Avis délibéré de la mission régionale d'autorité environnementale sur le cadrage préalable du projet d'augmentation du niveau de protection du système d'endiguement de Vaulx-en-Velin / Villeurbanne Saint-Jean porté par la métropole de Lyon (69)

Avis n° 2024-ARA-AP-1807

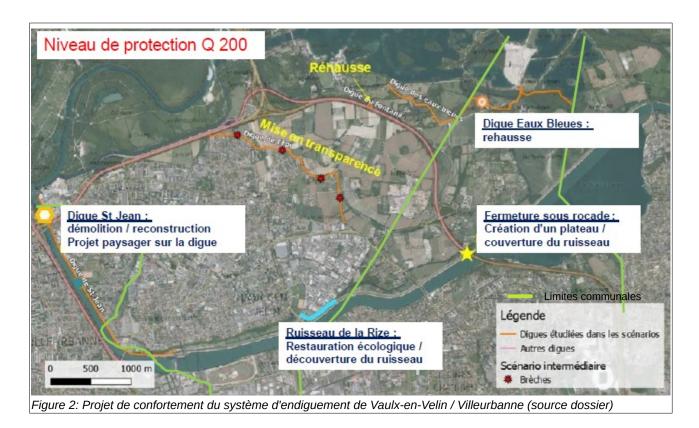
Les travaux d'augmentation du niveau de protection jusqu'à la crue de retour 200 ans seront de plusieurs types et concerneront plusieurs secteurs du système d'endiquement. Ils sont cartographiés sur la figure suivante et décrits ci-dessous, d'après les éléments du dossier fourni. Les remblais routiers de l'A42 et de la RN346, et caractérisés par les études de 2021 comme en bon état d'entretien et protégeant déjà contre la crue de retour 200 ans, ne sont pas concernés par des travaux.

Les incidences du projet sur le site Natura 2000 au sein duquel se situe la digue des Eaux bleues sont à étudier.
